DODATEK č. 4

ke Smlouvě o dílo č. MJ-SML/0422/2016 ze dne 18.10.2016 na zhotovení stavby „Regenerace sídliště Jeseník, 9. květen, 1. etapa“

Změnový list stavby č. 2

Vzorový řez komunikací
M 1:50

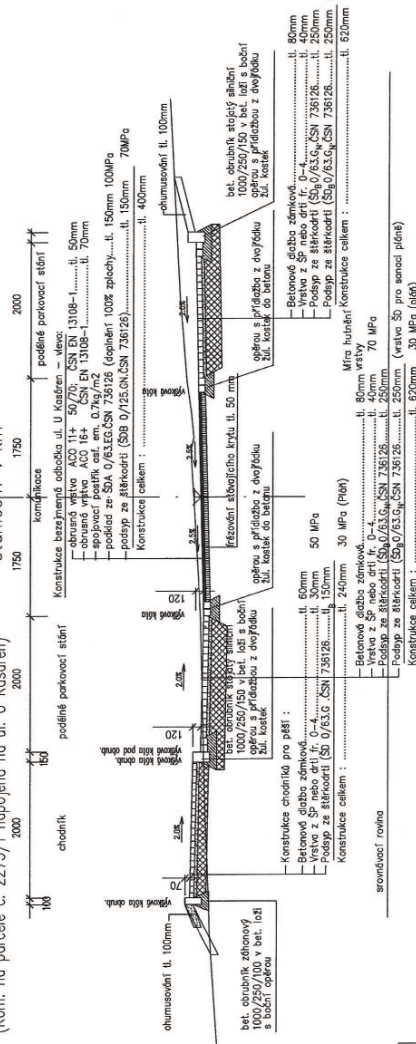
NA VÝZVU OBJEDNATELE PROJEKTOVATEL NA MÍSTĚ STAV KOMUNIKACE UL. VAŠKOVA - NEÚNOSNÁ PLÁŇ. NAVRŽENÉ ŘEŠENÍ POČÍTÁ S POUŽITÍM GEOMETRIE TRIAX TX 160 V PRVNÍ KONSTRUKČNÍ VRTVĚ. PROJEKTOVATEL DODÁ UPRÁVENÝ VÝKRES VZOROVÝCH PŘÍČNÝCH ŘEZŮ, KTERÝ ZÁKONNĚ POPÍŠE NÁPOJENÍ NA STAČUJÍCÍ OKODNIK PODEL UL. VAŠKOVA JAKO PROVIZORNI STAV MEZI JEDNOTLIVÝMA ETAPAMI. ODSOUHLAŠEN NÁVRH PRVNÍHO PROVEDENÍ PŘÍSTĚŽKU PRO KONTEJNER (VIZ ZÁMĚR Z 21. LD). PRO PŘÍSTĚŽEK BEZ STĚNÍKŮ PROJEKTOVATEL ZASLE UPRÁVENÝ VÝKRES.

Válem k údajům označeným v diagramu komunikací a chodníků bylo akceba jednotlivých komunikací chodníků a parkovacích stání provedena. V diagramu byla zjištěna, nedostatečná tloušťka vrstev komunikací a nedostatečná tloušťka pod chodníky a pod parkovacími.

- oborná vrstva ACO 11+ 50/70; ČSN EN 13108-1.....tl. 50mm
- oborná vrstva ACO 16+ 0.7kg/m²; ČSN EN 13108-1.....tl. 70mm
- spojovací potříkací asf. em. 0.7kg/m²
- podpěrka ze šlákovití (S₁₀ 0/63,EC,ČSN 736126).....tl. 150mm 100MPa
- podpěrka ze šlákovití (S₁₀ 0/63,EC,ČSN 736126).....tl. 150mm 60MPa
- trojboj monolitická geometrie Tensor Trak 160
- Konstrukce celkem :tl. 410mm 45MPa (plát)

U Vaškova -stávající přírůstky na levé straně podlé komunikace bude výměrně (obnovení) bude ponechán nově nastavené konstrukční vrstvy budou dle záměru po stav. dobu tok, aby v tl. Etapě regenerace byla umístěna jejich výměna, včetně osazení nov. přírůstky. Převýšení obouby bude ponecháno stávající. Výsledná úprava bude provedena v rámci tl. Etapy výměny sídliště.
